ALBIOMA SOLAIRE ORGANABO

**OBJET : ASO/ AUTORISATION ENVIRONNEMENTALE - CENTRALE AGRIVOLTAÏQUE HYBRIDE A
PUISSANCE GARANTIE / MANA - LIEU DIT LAUSSAT / COMPLEMENTS ET REGULARISATION**

Réponses à la demande de compléments relative au dossier autorisation environnementale

Figure 3 Plan de la zone de stockage

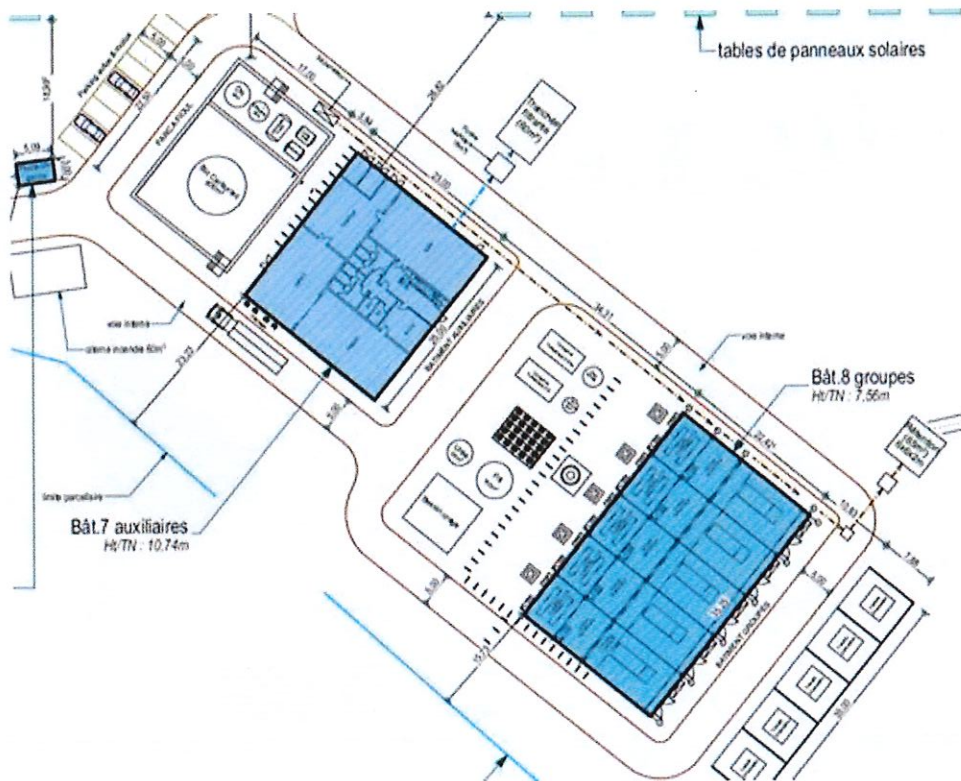
- Plan de la zone de stockage et de la zone des groupes électrogènes ;

Le plan de la zone de stockage et des groupes électrogènes est donné ci-après, et peut être retrouvé dans la partie 3 "Dossier graphique" du DDAE

Figure 4 Extrait du plan des réseaux d'eau

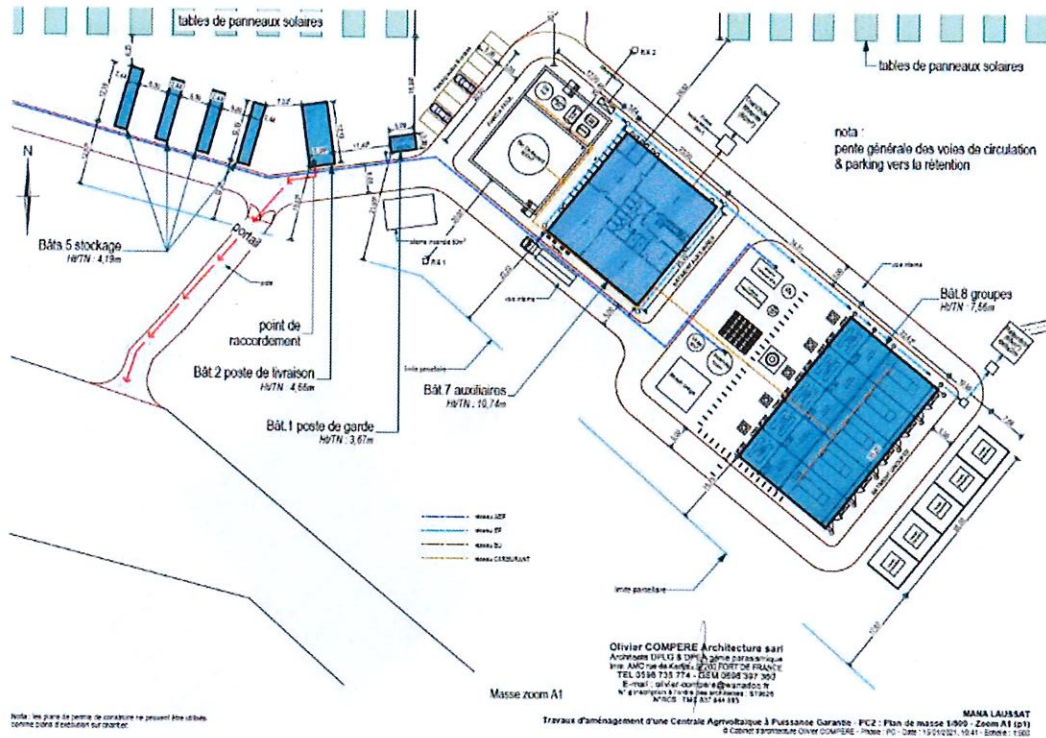
- Plan détaillé du réseau d'assainissement tel que prévu dans le projet. Pour rappel, les canalisations d'eaux usées doivent toutes être situées à une distance supérieure à 35 m des forages prévus ;

Le plan du réseau d'assainissement des eaux usées est donné ci-après. Ce plan peut être retrouvé dans la partie 3 "Dossier graphique" du DDAE

Figure 5 Extrait du plan du réseau de distribution des carburants

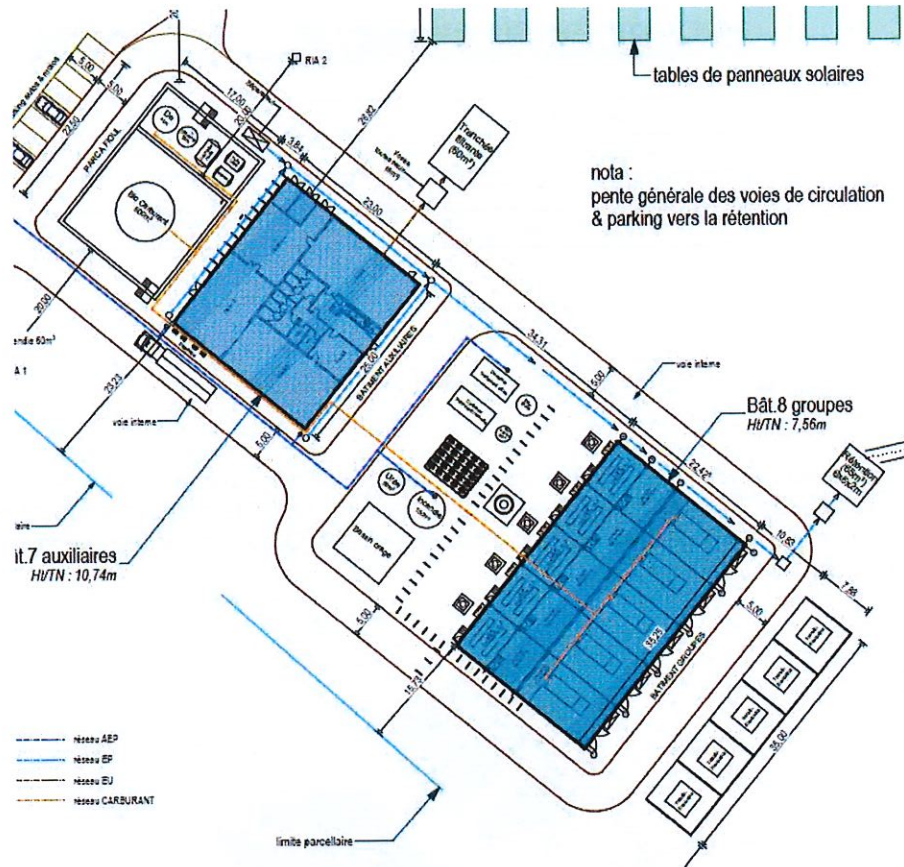
- Plan du réseau de distribution des carburants ;

Le plan du réseau de distribution des carburants est donné ci-après. Le réseau dessert le poste de dépotage, les stockages principaux, et les cuves journalières.

Ce plan peut être retrouvé dans la partie 3 "Dossier graphique" du DDAE.

Figure 6 Extrait du plan de masse

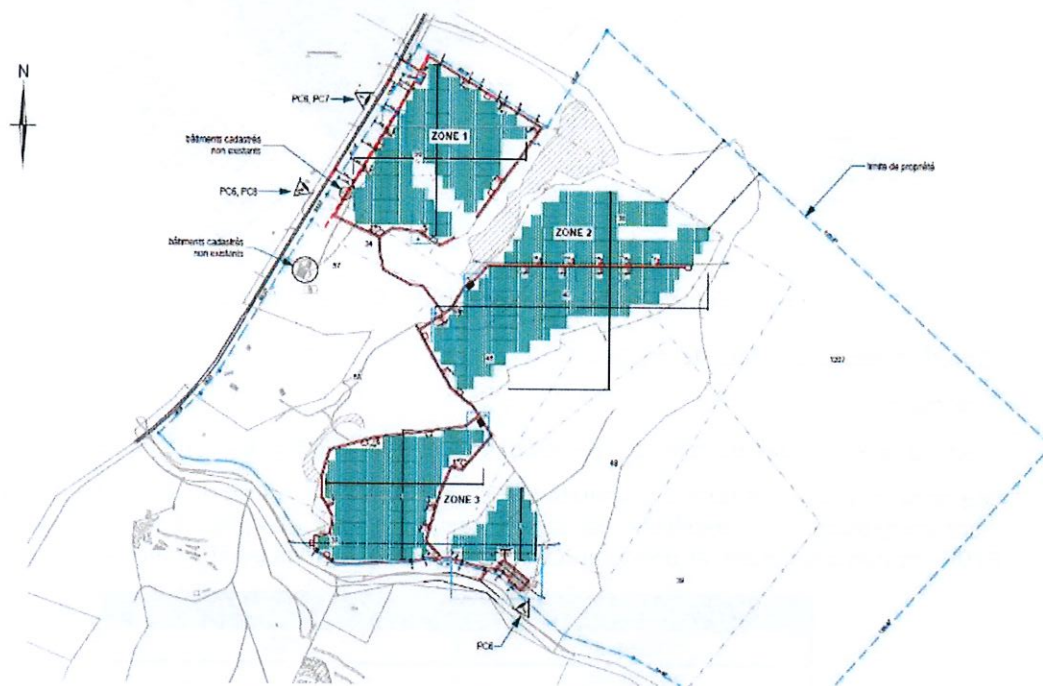
-Plan de circulation des moyens de lutte contre l'incendie.

D'une manière générale, il a été convenu avec le SDIS Guyane que les secours pourraient accéder au site depuis les accès au Nord et au Sud. Le SDIS disposera de clé passe-partout pour ouvrir tous les portails. Quatre réserves de 60m³ sont disposées dans le site pour les besoins du SDIS.
